Dodatek č. 4

Č.j. KRPL-27970-125/ČJ-2011-1800VZ

ke smlouvě o dílo č.j. KRPL-27970-56/ČJ-2011-1800VZ

Název akce:	KŘP LbK, Pastýřská ul. – rekonstrukce objektů pro účely dislokace KŘP
Číslo akce SMVS:	114V112001024
Objednatel:	ČR – Krajské ředitelství policie Libereckého kraje
Zhotovitel:	PRIMA spol. s r.o.
Projektant:	AGORA – architektonický a stavební atelier, spol. s r.o.

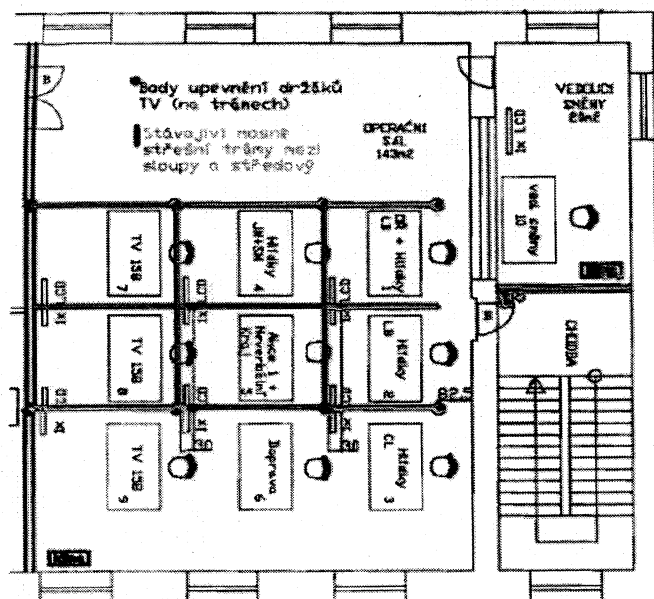
5. V prostoru sálu operačního střediska 428 do trámů (podélné trámy mezi sloupky a středový trám) ve vzdálenosti 30cm od hrany sloupu (viz zakres) zajistit prostor pro kotvení držáků 4xLED TV. Držáky dodá OIKT.

2. Doplnění podlahy IOS

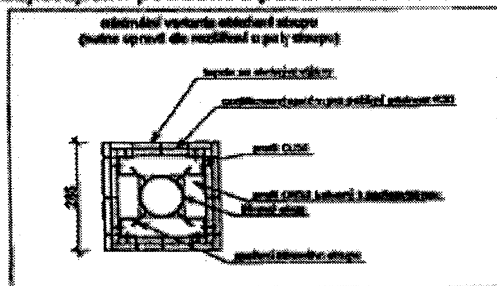
V objektu 589 je po demontáži přiček v prostoru budoucí místnosti 438 výškový rozdíl vůči okolním prostorům – cca 16 až 20mm. Po dohodě bude výškový rozdíl vyrovnán pomocí DTD typu Kronospan P3 (p+d).
